Yttrande av DVU GH 2021-11-24, detaljplan Grönsta 1:7 mfl.

Diarienummer EEM.9378-2021

Dagvatten (utredning WRS)

Figur 18. Fas 1 (gult) och Fas 2 och 3 (blått) samt den befintliga detaljplanen 1335-1 Del av Grönsta 2:18, 1:7 m fl. (röd streckad linje) och den nya detaljplanen (rött)

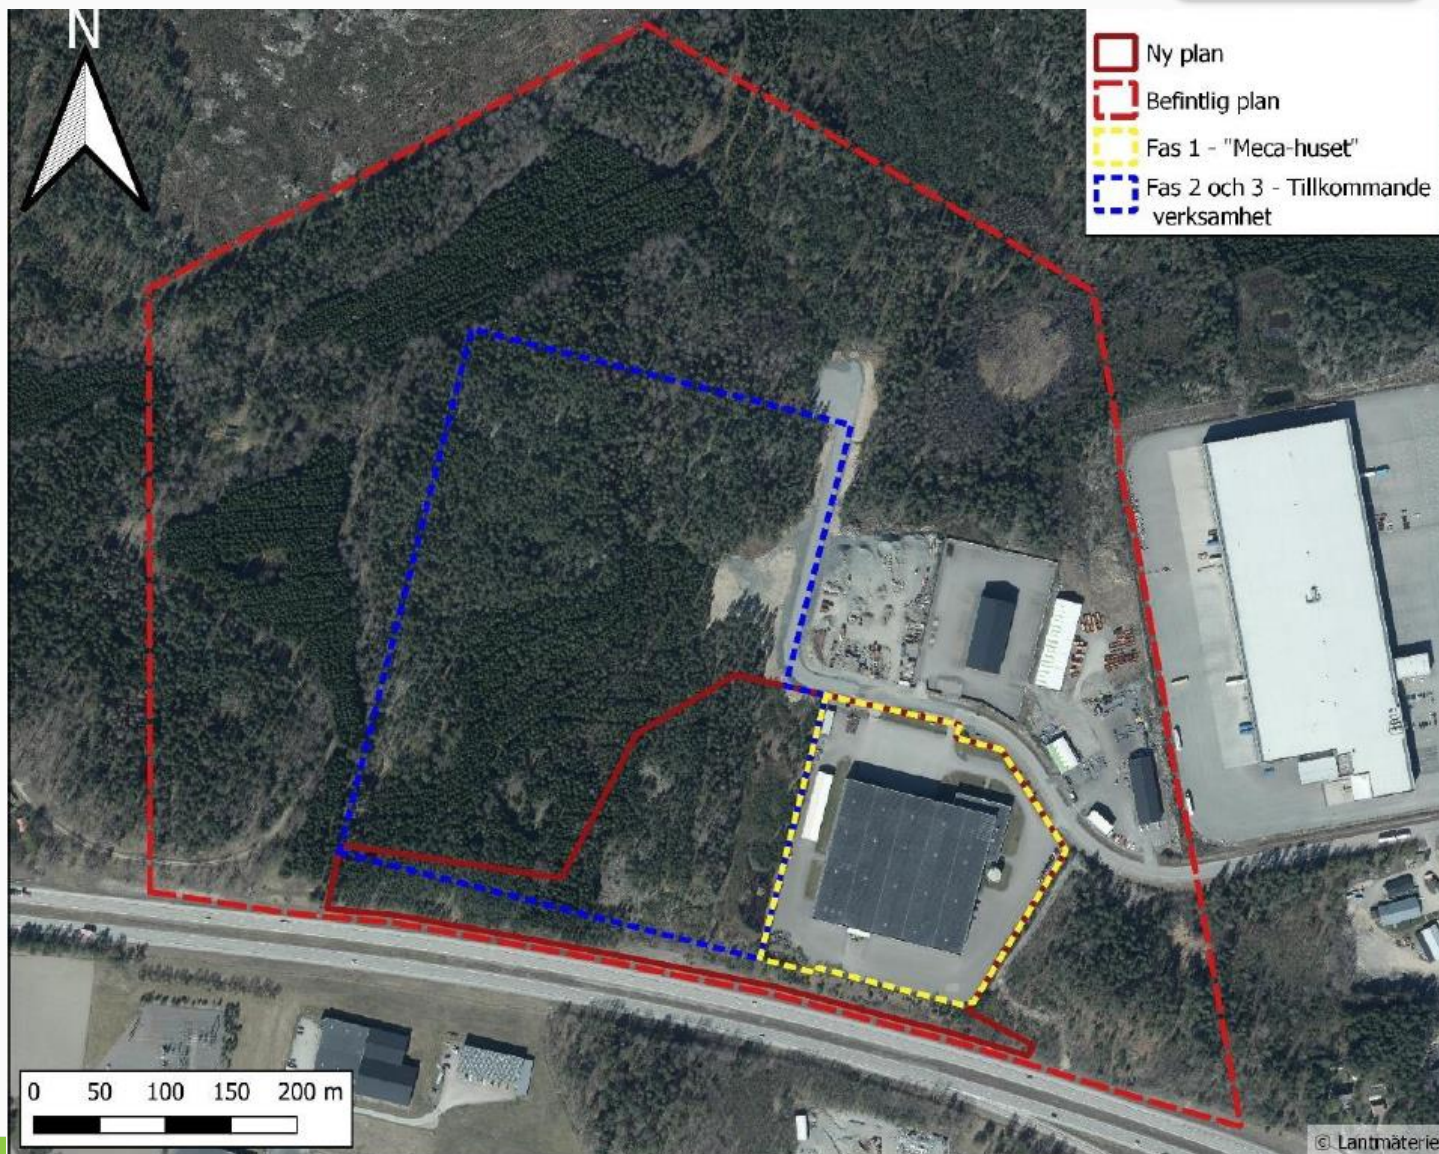
- Information om markavvattningsföretag finns tillräcklig bra beskrivet i rapporten. Men bedömning om hydraulisk påverkan på diken saknas, dvs är befintlig kapacitet som finns idag tillräcklig? Vid något sammanhang, antingen för genomförande av detaljplan eller i tillståndsprocessen för Fas 2 och 3 tror jag den analysen/bedömningen kommer behövas. Annars går det inte att bemöta sakägares oro för ökad belastning på ett dike som passerar jordbruksmarken som de nyttjar. WRS är mer insatta i det som tas fram åt Senior. Kanske täcker den utredningen upp detta.

Figur 21. Dagvattenhantering enligt åtgärdsförslag 1. Vatten från Fas 2 och 3 (västra delen av området) avleds via infiltrationsdiken till en dagvattendamm och vidare till en terrasserad

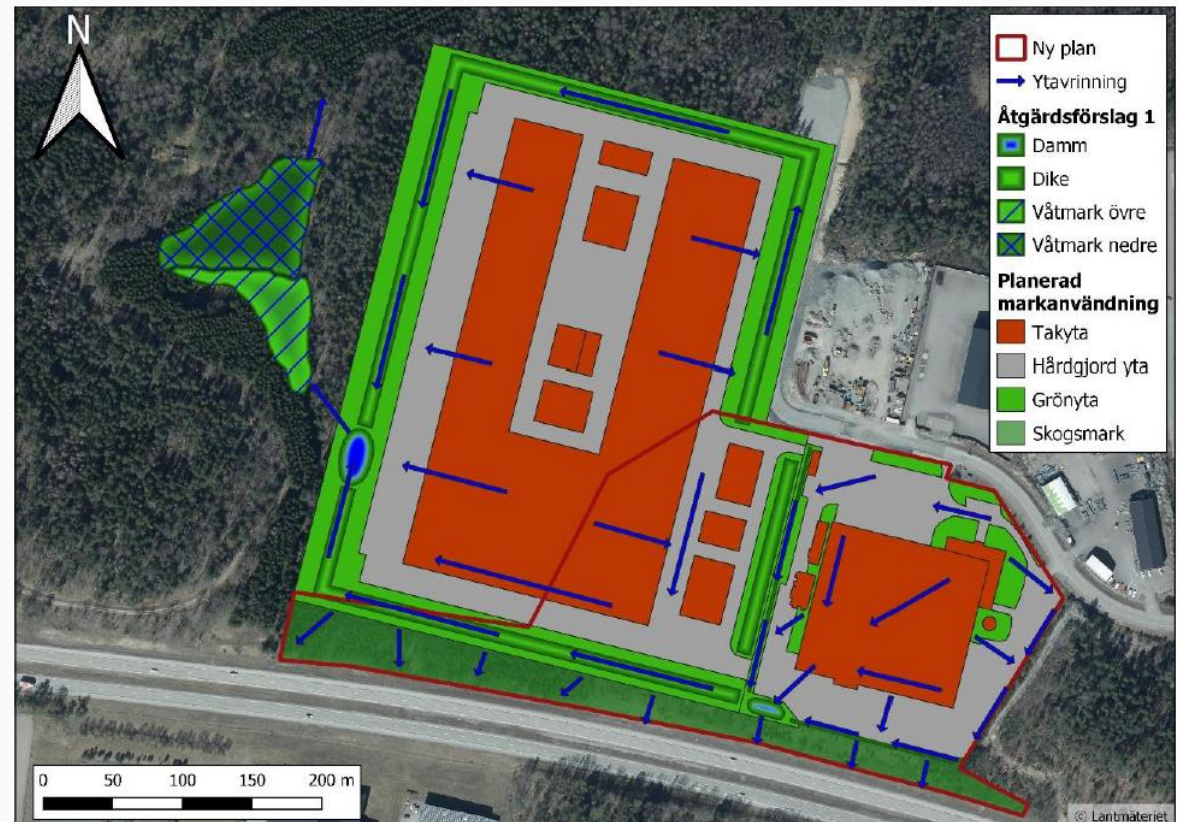
- Våtmarken ligger inom gammal fastställd detaljplan som är planlagd för industri.
- Kommer den kunna vara kvar vid Fas 2 och 3? (dvs kommer Senior få plats med sina hus?) isf är det bättre att planlägga marken för naturmark.

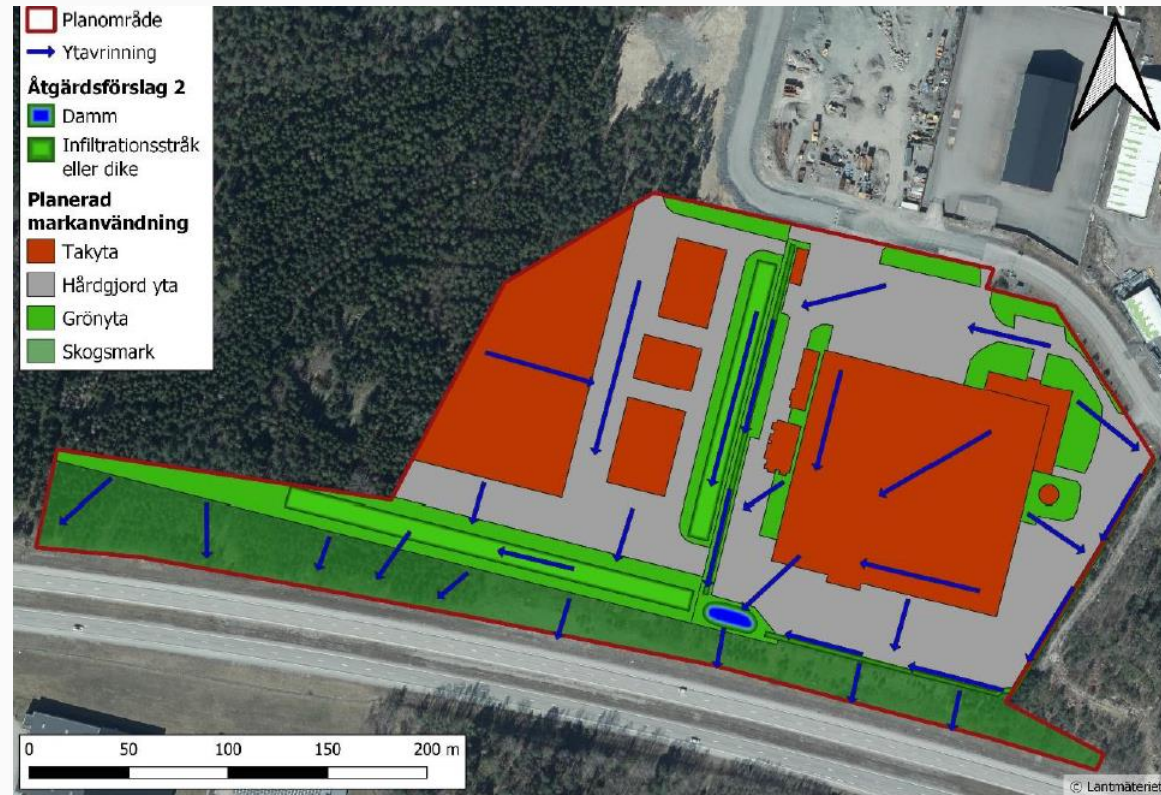
- Avrinner mot TrV vägdike, vilket är en risk för E20 och jag tror det kommer vara svårt att få igenom med tanke på yttranden från TrV i samrådet.
- Saknar skyddsåtgärder mot E20.
- Positivt att allt får plats inom DP-gränser.
